湖南华容北景港上横州 20MWp、和平 20MWp 分布式

农光互补发电项目

监理工程师通知单

编号: HRGF-JLT-037

问题照片

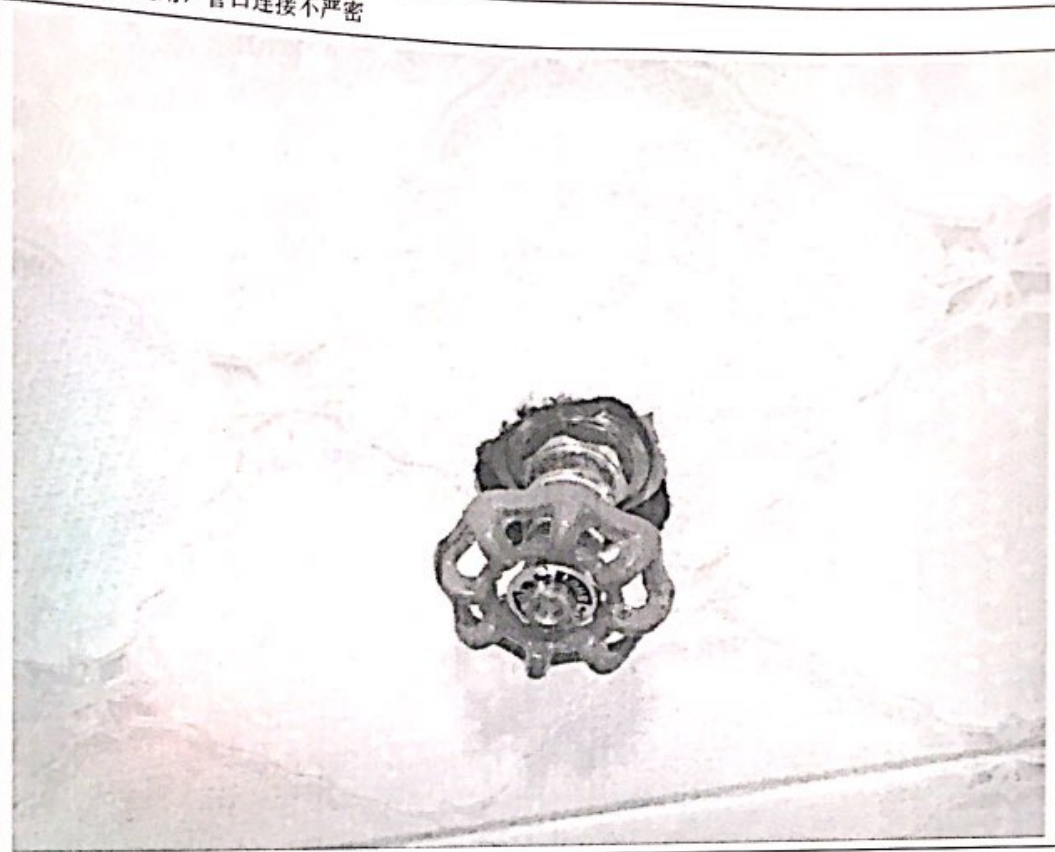
不同材质管混用，管口连接不严密

不同材质管混用，管口连接不严密

墙内部有漏水声音

水表处漏水

室外配电箱

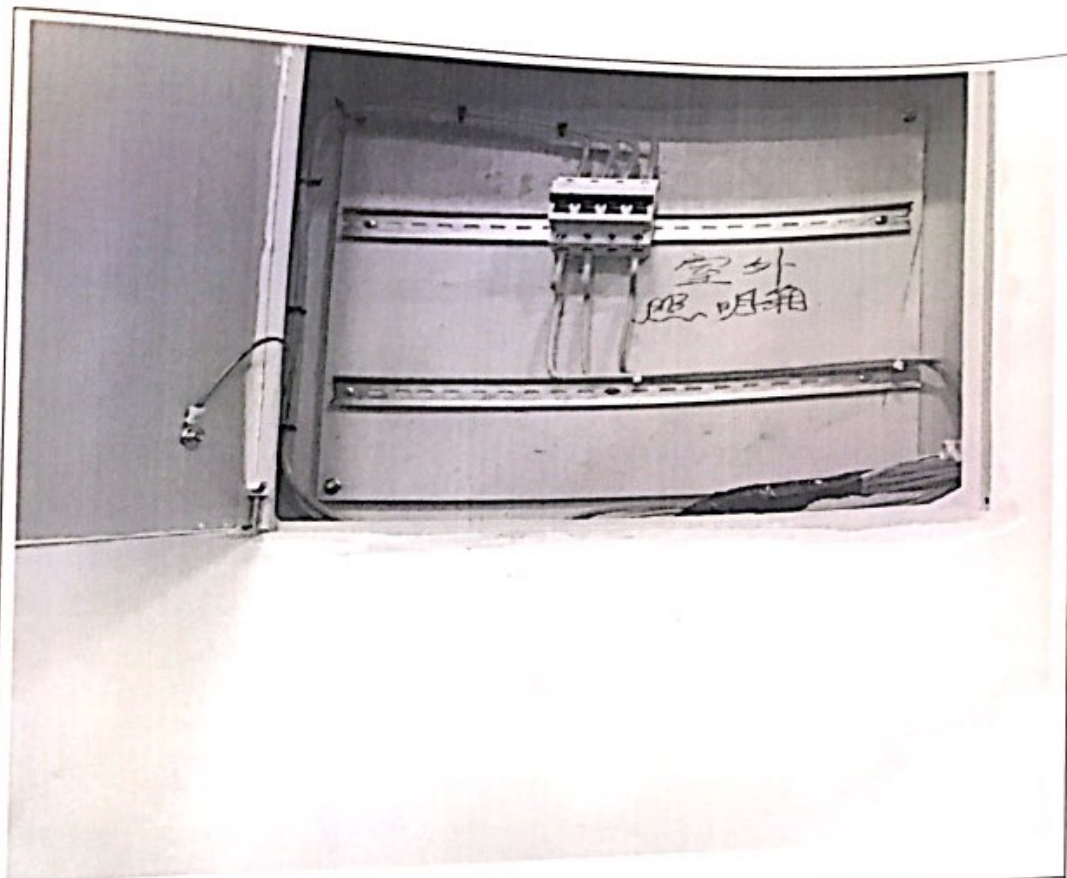
- 1、升压站给水管道施工结束隐蔽前未做水压试验, 有漏水现象;
- 2、升压站区域排水管道施工结束后未做灌水试验及通球试验, 易造成管线堵塞, 排水不畅;
- 3、电线管的敷设不符合规范要求, 不同材质的线管混用, 管线接口不符合规范要求, 损坏导线, 不利于后期维修;
- 4、动力配电箱未按图施工;

以上问题要求 2017 年 7 月 10 日前整改完成并回复监理项目部。
